**RELATÓRIO TRIMESTRAL
NOVEMBRO/2023 A JANEIRO/2024
OBRAS DE DESCARACTERIZAÇÃO DE BARRAGENS ALTEADAS PELO MÉTODO DE MONTANTE**

**BARRAGEM B3/B4
MINA MAR AZUL, NOVA LIMA - MG
PROCESSO SEI 2090.01.0001327/2022-35**

**Nova Lima, MG
Fevereiro de 2024**

Figura 37. Diagrama topológico do sistema hidrológico analisado.

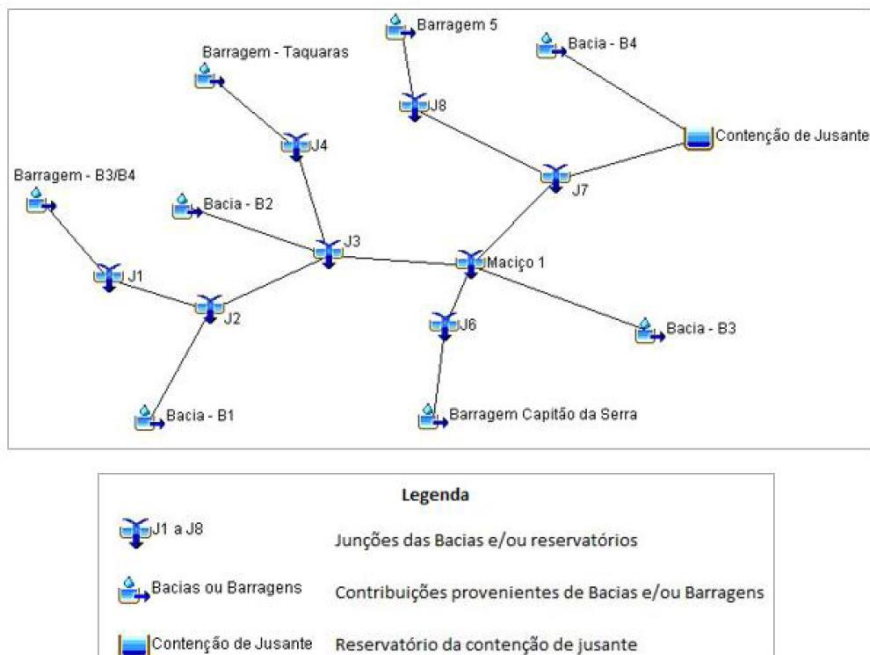
B3-DSR-0023: Estabelecer critérios para definição da zona de segurança secundária (ZSS) com base no direcionamento do escoamento pluvial através do vertedouro da ECJ, considerando inundações incrementais em relação às inundações naturais encaminhadas pela saída de fundo da ECJ (conduto)

A Zona de auto salvamento é definida com base de estudo hipotético de ruptura (Dambreak) que simula os cenários de rompimento, bem com todos os incrementos em relação as inundações naturais e diante disso surgem as restrições de acesso as áreas de abrangência e evacuações de pessoas. A Estrutura de Contenção a Jusante (ECJ), foi projetada para suportar os cenários acima descritos. O sistema da ECJ consiste em um dreno de fundo, com emboque na El. 855,0m, um extravasor de emergência de soleira espessa, com emboque na El. 883,0m e a crista na El.887,50m, três linhas de túneis, que se diminua o risco, na passagem de uma cheia severa, do NA a montante da ECJ atingir, respectivamente, para as cheias de TR 500 anos e TR 1.000 anos os NA, El. 875,0m e El 877,00 m. A **Figura 37** apresenta diagrama topológico utilizado para o cálculo.

Figura 38. Cronograma.

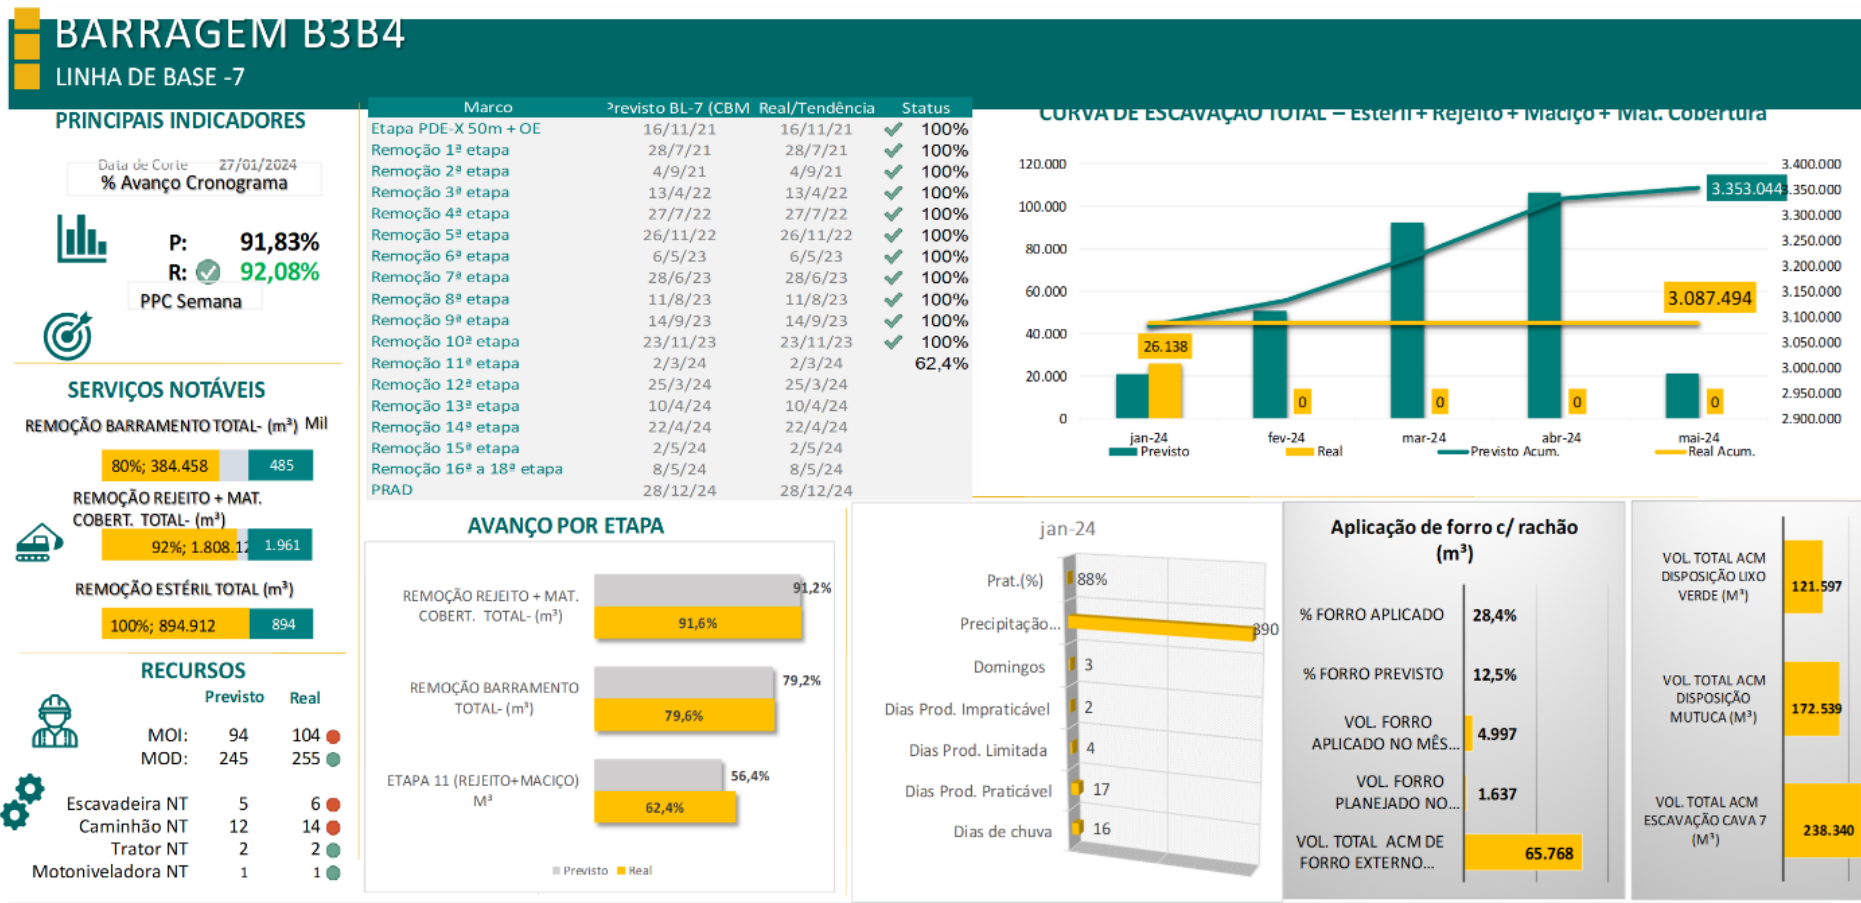
B3-0031 SLR fornece as seguintes recomendações para o projeto de fechamento e plano de execução. A Vale deverá fornecer cronograma atualizado para cada etapa restante e atividades correspondentes a cada etapa.

Figura 39. Perfil de escavações – etapa 11 de projeto (1850MZ-X-000340).

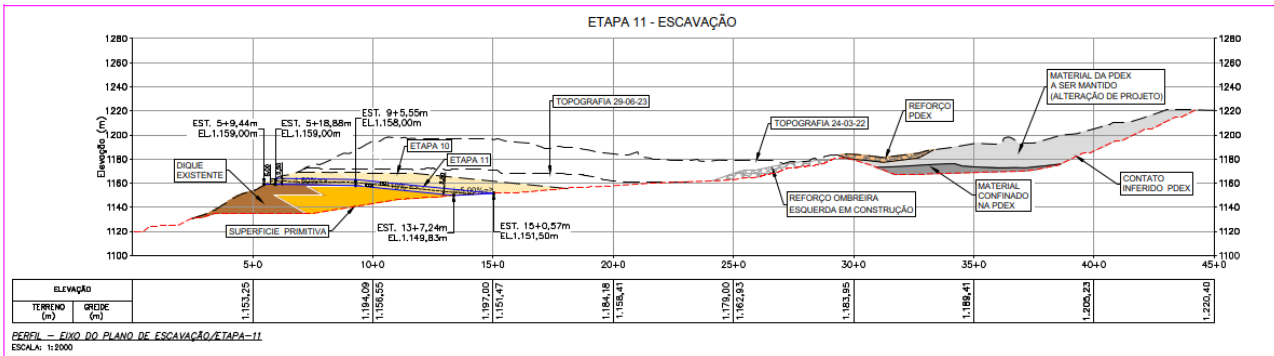
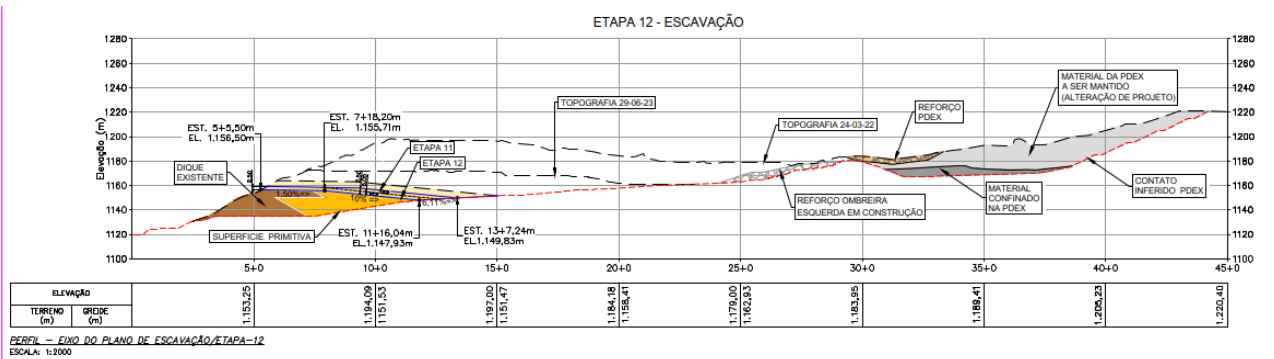
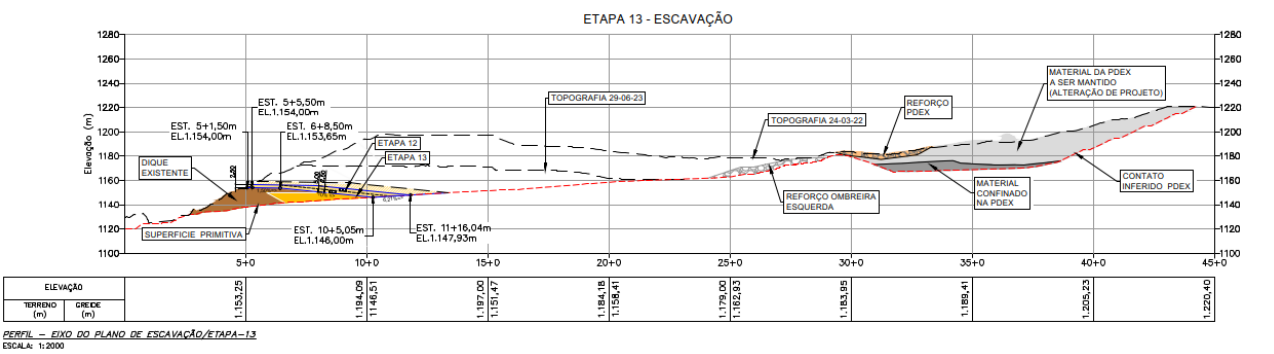
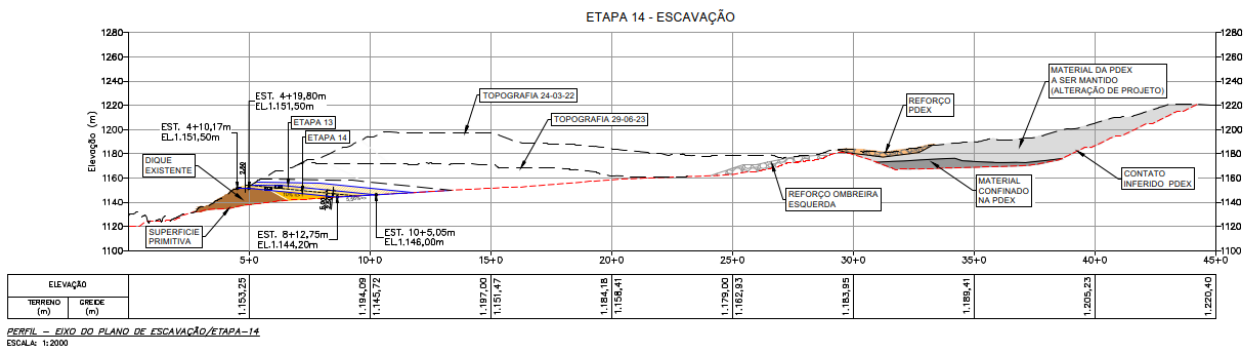
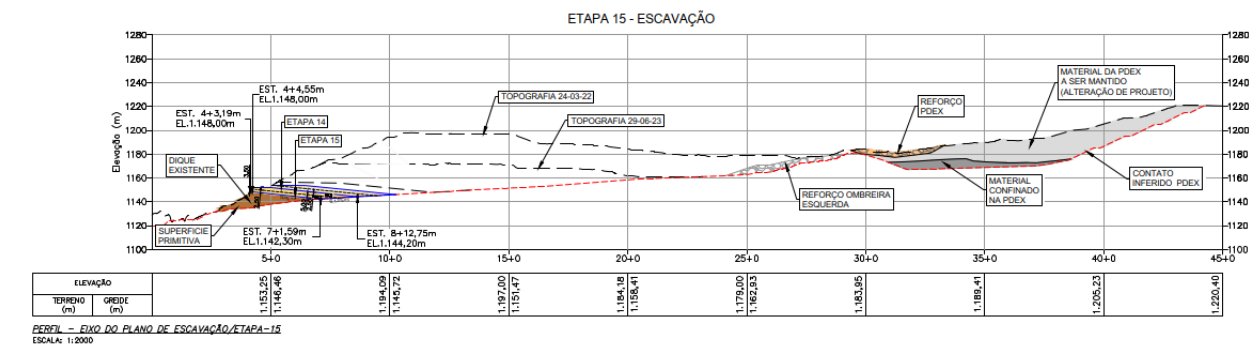
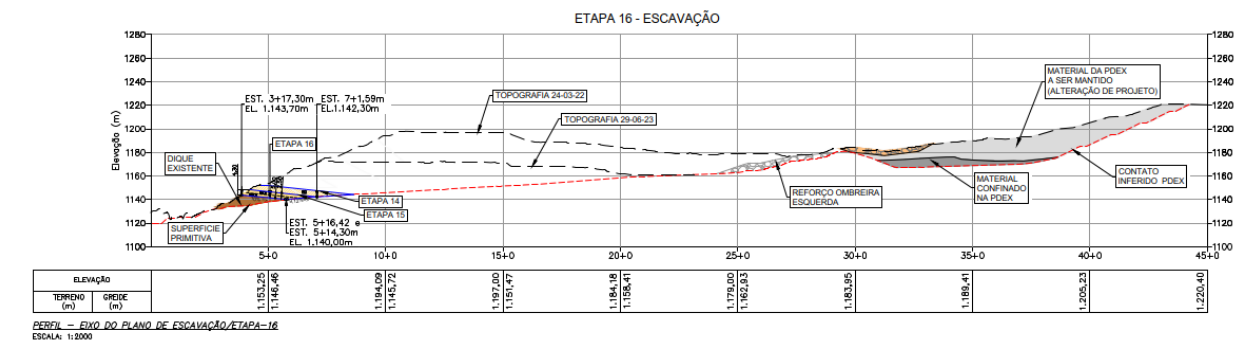
B3-0032 SLR fornece as seguintes recomendações para o projeto de fechamento e plano de execução. Especificar a inclinação e a profundidade máximas da escavação de rejeitos nas escavações locais.

O projeto de descaracterização da Barragem B3B4 foi elaborado dividido em 18 etapas. As obras estão avançadas e cerca de 92% concluídas. No mês de janeiro de 2024 está em processo a execução da 11ª etapa, diante disso, serão apresentados os perfis de escavação das etapas 11 a 18.
